ENQUÊTE PUBLIQUE DU 28 JUIN 2021 AU 06 AOUT 2021

**relative à la demande d'autorisation environnementale pour exploiter un parc éolien
sur les communes de Chauvirey-le-Châtel et Chauvirey-le-Vieil (70)**

**DOSSIER déposé par la SAS « PARC EOLIEN DES CHAUVIREY » demeurant 5 rue
Anatole France - 34000 Montpellier**

- RAPPORT D'ENQUÊTE PUBLIQUE N° E21000020 - 25

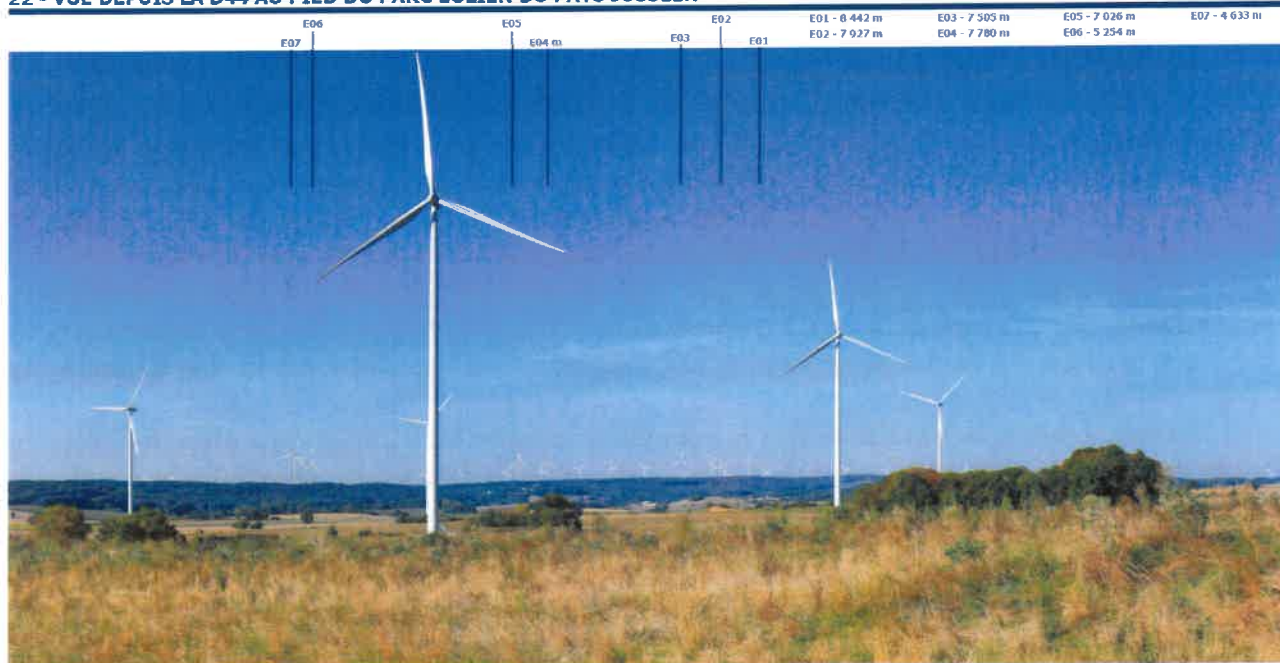
La commission d'enquête considère toutefois que les éoliennes E06 et E07 sont nettement visibles en arrière-plan depuis l'église de Chauvirey-le-Châtel. Les éoliennes du fait de leur gabarit émergent nettement de la forêt. L'échelle des machines est en effet plus importante que l'échelle du massif boisé. Toutefois, du fait de la distance des machines par rapport au village, les éoliennes ne dépassent pas le clocher de l'église. Le phénomène d'écrasement est donc atténué. La commission d'enquête qualifie cet impact paysager d'acceptable mais recommande au maître d'ouvrage de mettre en œuvre des mesures d'accompagnement supplémentaires. La Mission régionale d'autorité environnementale (MRAe), dans son avis n°BFC 2020-2028 a, par ailleurs, également recommandé « d'étoffer les mesures d'accompagnement proposées sur le volet paysager, par exemple en proposant une mesure de contractualisation avec une entreprise spécialisée en espaces verts sur une durée minimale de 5 ans pour la gestion au droit des habitations les plus impactées... ». La MRAe propose en outre l'entretien du petit patrimoine d'intérêt local.

La commission d'enquête propose en plus des mesures d'accompagnement listées par le MRAe, la réalisation d'un parc paysager à côté de la mairie de Chauvirey-le-Vieil (plantations d'un verger conservatoire, mise en place de bancs et tables, entretien des espaces pendant 5 ans après mise en service du parc éolien). Les commissaires enquêteurs estiment que ces mesures d'accompagnement sont d'autant plus justifiées que les recommandations de l'étude paysagère n'ont été que partiellement prises en compte. Le maître d'ouvrage l'indique clairement en page 5 du mémoire en réponse : « il est apparu très rapidement que les préconisations de l'état initial paysager ne pouvaient pas être respectées dans leur totalité sans impacter trop fortement un autre aspect du projet. »

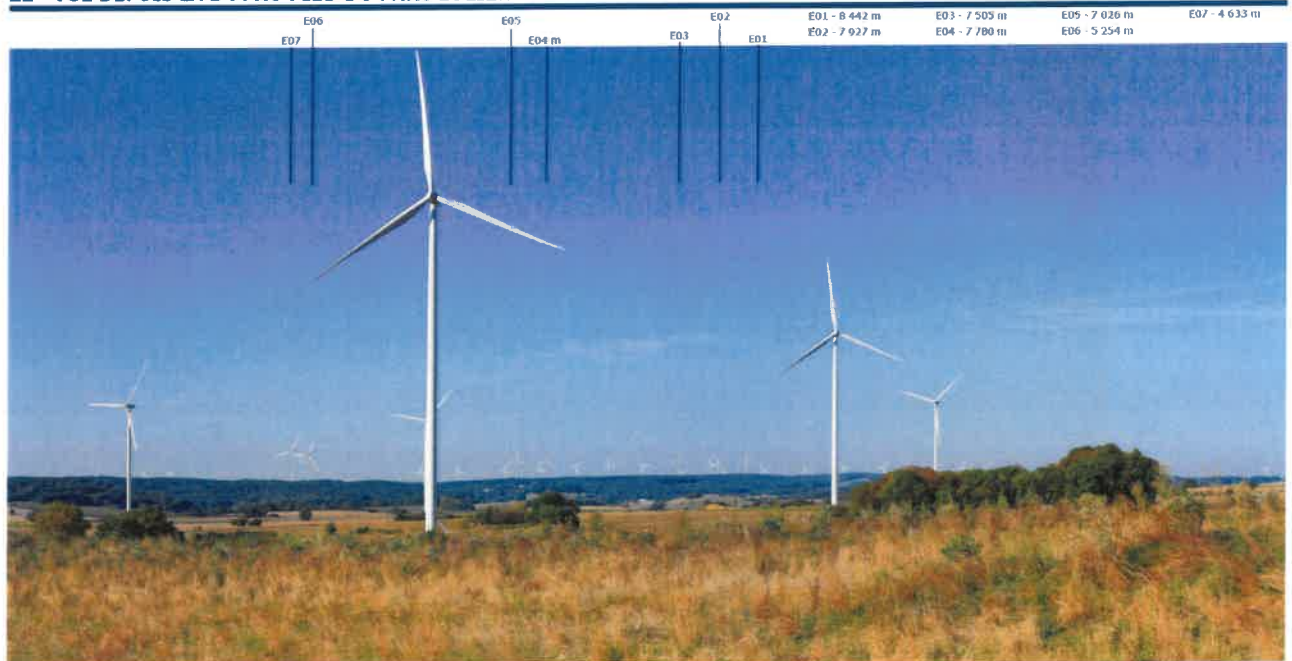
La commission d'enquête fait le constat que les préconisations paysagères n'ont pas été retenues en totalité.

En effet, la ZIP 2 est supprimée, c'est-à-dire que les éoliennes sont implantées aussi bien à l'est qu'à l'ouest des villages de Chauvirey-le-Châtel et Chauvirey-le-Vieil. Force est également de constater que les éoliennes E01, E02, E03, E05 et E06 ne sont pas assez reculées par rapport au vallon et que les éoliennes E05 et E07 sont situées dans des secteurs peu favorables pour la perspective des monuments. Seule l'éolienne E04 est localisée dans un secteur paysager à privilégier.
